Abwägung der Stellungnahmen

zur Entwurfsbeteiligung des Bebauungsplans Nr.1.1 „Technologiapark Feistenberg“

nach § 3 Abs. 2 BauGB und. §4 Abs.2 BauGB Stand 15.08.2024

Beteiligung der Öffentlichkeit gemäß § 4 Abs 2 BauGB

Abbildung 13: Differenz Kaltluftvolumenstromdichte in der Anfangsphase der Kaltluftbildung, Plan-Zustand - Ist-Zustand, orange: Verschlechterung im Plan-Zustand, blau: Verbesserung im Plan-Zustand /12/

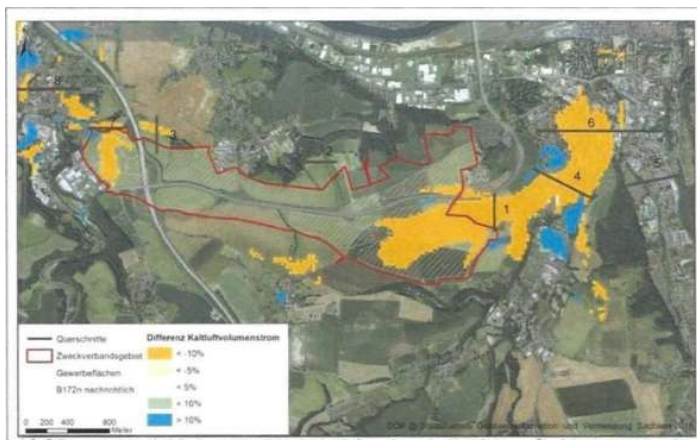
Das aussagekräftigste Bild zur Auswirkung des IPO auf das Lokalklima in der Anfangsphase der Kaltluftentstehung ist die Abbildung 13 im GICON-Bericht:

In Abbildung 13 gut zu erkennen sind die orange eingefärbten Flächen - große Bereiche in Pirna und kleinere in Dohna. In diesen Bereichen wird durch den geplanten IPO der Kaltluftvolumenstrom um mehr als 10 % verringert. Nach VDI-Richtlinie VDI 3787, Blatt 5 sind prozentuale Änderungen von über 10 % gegenüber dem Ist-Zustand als hohe Auswirkungen auf das Lokalklima einzustufen.

Abbildung 3.9: verkehrsbedingte Immissionszusatzbelastung (IZ) der PM₁₀-Konzentration im Prognose-Nullfall ohne Berücksichtigung von Kaltlufteinflüssen

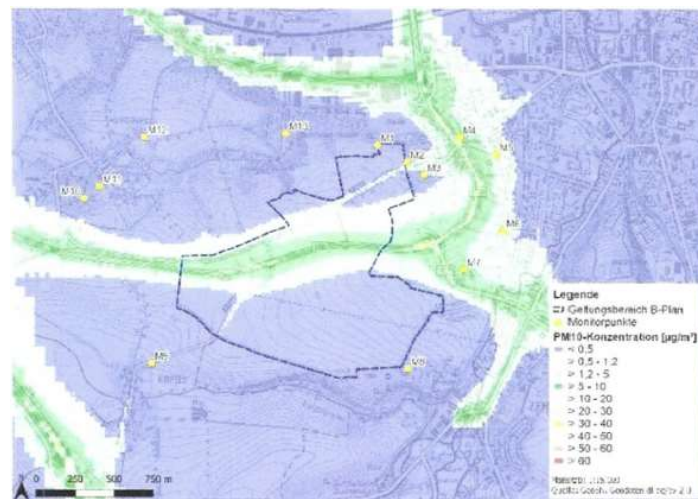
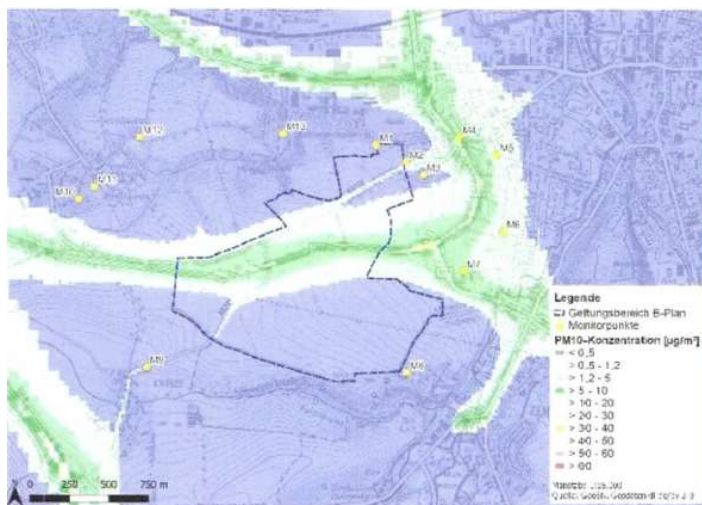
In der Untersuchung, 'Luftthygienische Untersuchung Verkehr1' wird in den Abbildungen 3.9 und 3.11 gezeigt, wie sich die Feinstaubkonzentration PM_{10} im Prognose-Nullfall (Zustand 2030 ohne Technologiepark Feistenberg) ohne und mit Berücksichtigung von Kaltlufteinflüssen darstellt. Beide Abbildungen werden auf der nächsten Seite nochmals wiedergegeben. Selbst bei genauer Betrachtung sind kaum Effekte der Kaltlufteinflüsse auf die Feinstaubbelastung PM_{10} erkennbar.

Quantitative Aussagen hinsichtlich der Auswirkung der Kaltluftflüsse im Prognose-Nullfall auf die Schadstoffbelastung an einzelnen Monitorpunkten kann man an Hand der Tabellen 3.10 und 3.11 des Berichtes, Lufthygienische Untersuchung Verkehr¹ erhalten. Ich habe dazu die Tabellen ergänzt, in dem ich den Zustand Schadstoffbelastung ohne Kaltlufteinfluss von dem mit Kaltlufteinfluss abgezogen habe.

Abb.: 5: Geoviewer Sachsen, Chlorophyllaktivität - Wasser.

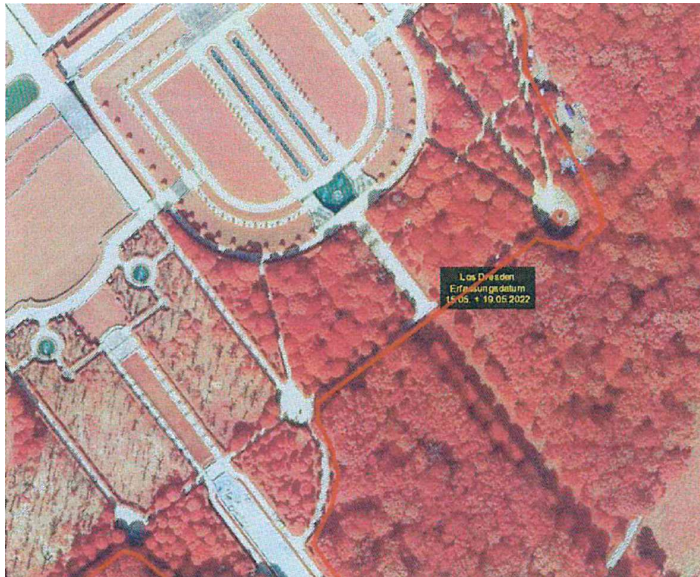
Nimmt man die Satelliten-Daten ernst, so sind die Bäume am/im Barockgarten in Gefahr. Fehlendes Wasserdargebot wird zum Problem.

Die Abbildung 5 ist ein Ausschnitt aus dem „Geoviewer Sachsen“ in Falschfarben. Wasser ist blaugrün gefärbt und je heller das Rot, umso gefährdeter der Baum. Auch hier sind im Areal hinter dem Hercules die Laubbäume durch Trockenheit stärker geschädigt dargestellt. Löcher im Bild weisen auf fehlende/abgestorbene Bäume hin.

Abb.: 6: RGB-Foto mit den Baumlücken, gleicher Zeitpunkt wie in Abb. 5

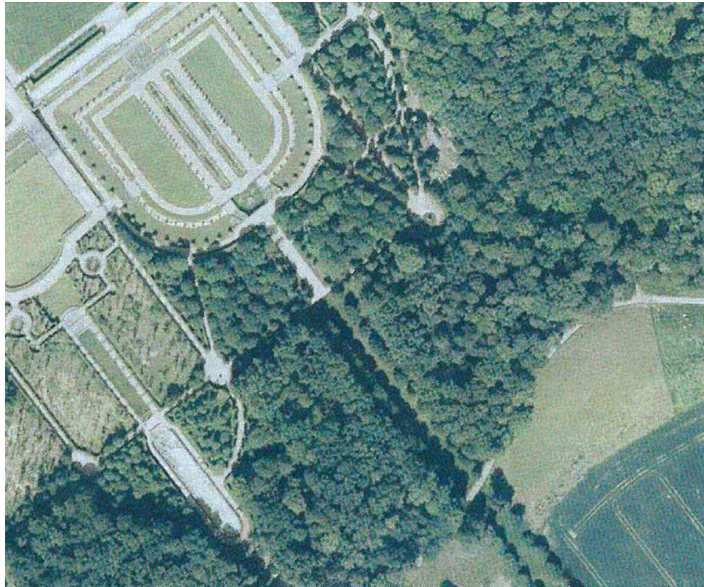
Zum Vergleich ist das Farbfoto (RGB 2 auf der Abbildung 6 mit den Baumlücken dargestellt.
